改善箇所説明図

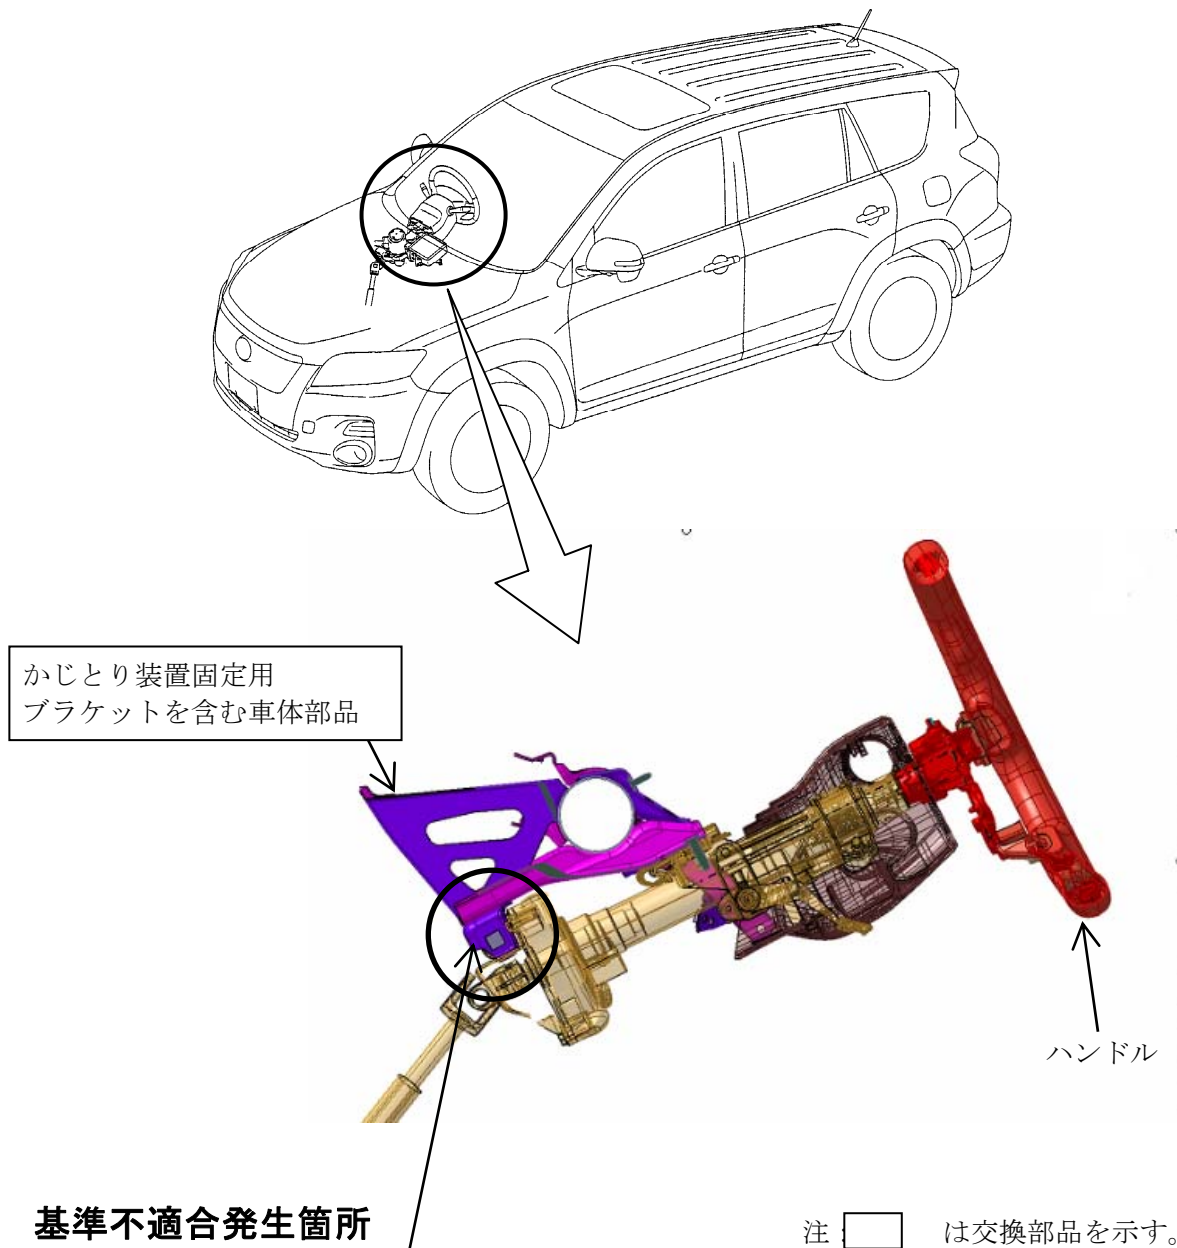
基準不適合発生箇所

車体にかじとり装置を固定するブラケット（金具）の溶接工程において、生産準備のために試作した部品の処置が不適切なため、正規品の中に混入した可能性がある。そのため、ハンドル操作時に当該溶接部が剥がれて、異音が発生し、最悪の場合、ハンドル位置が急激に下がって操作が困難になるおそれがある。

注 は交換部品を示す。

全車両、当該ブラケットを含む車体部品を良品に交換する。また、良品と交換するまでの間、運転時の注意事項を使用者に周知する。

改善済車両には車台番号打刻位置の左側に黄色ペイントを塗布する。
